MM 14/2021 concernente la richiesta di un credito suppletorio di fr. 120'000.-- per il risanamento del nucleo Pianello, seconda tappa (canalizzazioni e condotte acqua potabile) - MM 13/2019

Risanamento Nucleo Pianello

CREDITO SUPPLETORIO IN CORSO D'OPERA

RELAZIONE TECNICA

INTERVENTO N.1 - ESTRATTO PLANIMETRIA

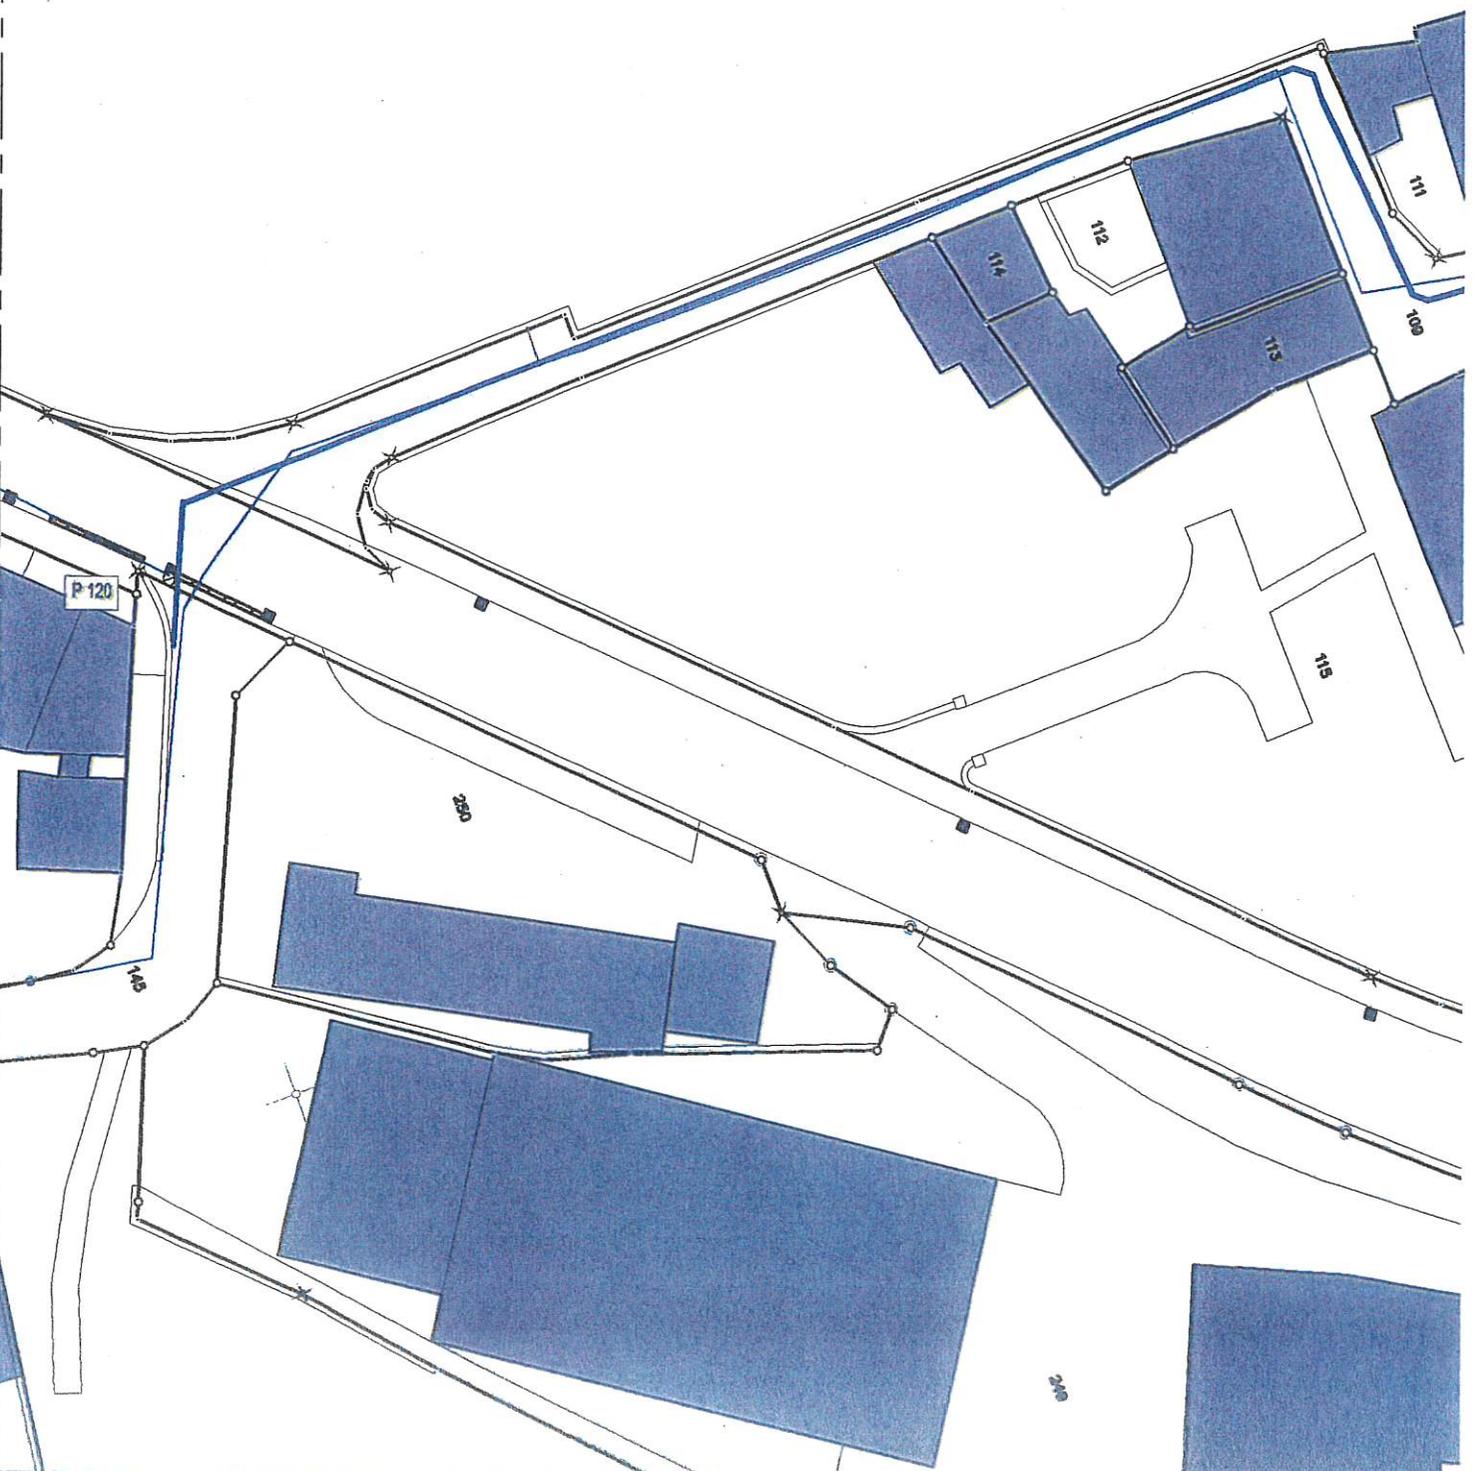
Intervento 1 – Vicolo Tarilli

Secondo i dati contenuti nel PGS la condotta in uscita dal vicolo Tarilli verso la via Cantonale attualmente a sistema misto veniva mantenuta tale.

Nell'ambito dell'allestimento del Progetto esecutivo sono però state fatte alcune considerazioni in merito all'opportunità di portare la tratta in sistema separato, in particolare:

- La condotta in esame è un ramo di testa senza collegamenti a monte pertanto l'intervento è di limitata entità;
- Dalla visione d'insieme del PGS la tratta di trova all'interno di una zona che risulta in gran parte già a sistema separato;

- L'esecuzione contemporanea della sostituzione della condotta di distribuzione AP comporta una sinergia esecutiva che permette un'ottimizzazione finanziaria;

- La condotta esistente necessiterebbe comunque di una manutenzione/sostituzione sulla base di uno stato di conservazione ormai vetusto;
- La posa di una nuova pavimentazione compreso un inserto pregiato in pietra naturale rende più razionale un intervento di rinnovamento delle canalizzazioni oggi per evitare un potenziale intervento di manutenzione straordinaria sulla condotta esistente nel breve periodo;

- La posa di un sistema separato permette di razionalizzare anche gli allacciamenti privati e la loro sostituzione andando a modernizzare l'intera rete del vicolo.

Per i motivi succitati la sostituzione della canalizzazione di vicolo Tarilli da sistema misto in un doppio tracciato a sistema separato appare opportuna.
